Sachplan Geologische Tiefenlager 3. Etappe

«Fächer öffnen»
Input der FG SI ZNO

Stellungnahme der FG SI ZNO zum Bericht „Fächer öffnen“

blau: Strat. IG Trinkwasser

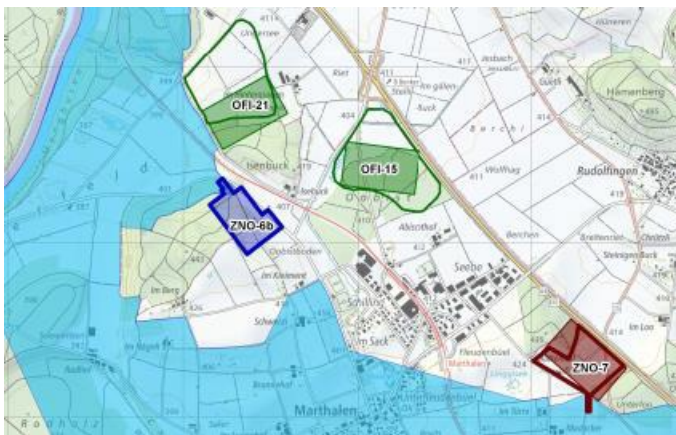
1. Die FG SI begrüsst, dass sich alle vier von der FG OFI in die Schlussevaluation einbezogenen möglichen OFA-Standorte ausserhalb des strategischen Interessensgebiets Trinkwasser befinden. Dies ist ein massgebender Sicherheitsaspekt für die Bevölkerung kommender Generationen.

orange: Au

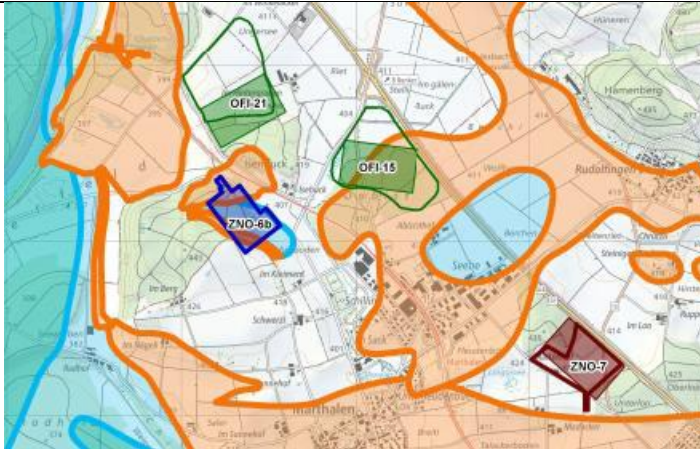
2. Die Fachgruppe bezweifelt aufgrund von Aussagen in der Bevölkerung, dass die Lage von OFI-21 ausserhalb von A_u zutrifft, da frühere Bauprojekte in der Nähe der OFI-21 wegen massiv auftretendem Grundwasser abgebrochen werden mussten. Es wird empfohlen, die Grundwassersituation am Standort der OFI 21 im Detail abzuklären.

Empfehlung 2: Die FG SI empfiehlt der FG OFI, die Thematik Grundwasser am Standort der OFI-21 vertieft abzuklären.
